河川構造物（護岸）の根入探さについて（通知）

技術基準の種類：設計・施工
通知日：昭和63年9月22日

事務連絡
昭和63年9月22日

道路課
技術担当課長補佐

図-1 縦断図（単位：m）

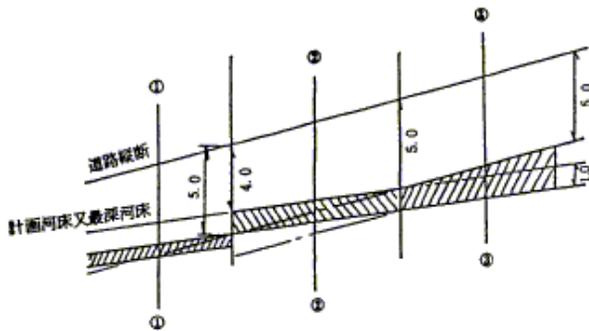
このことについては、昭和59年3月21日付発河第31号による総根入長1.50mと、災害復旧事業の採択基準による根入れ（基礎天端まで1.00m）との間に、くい違いが生じていました。先般の会計検査後、河川課と協議した結果、今後の道路事業による護岸根入れは、別添図面を標準とすることになりました。なお、実施にあたっては、現場条件を勘定し変更できるものはそれぞれ対応して下さい。
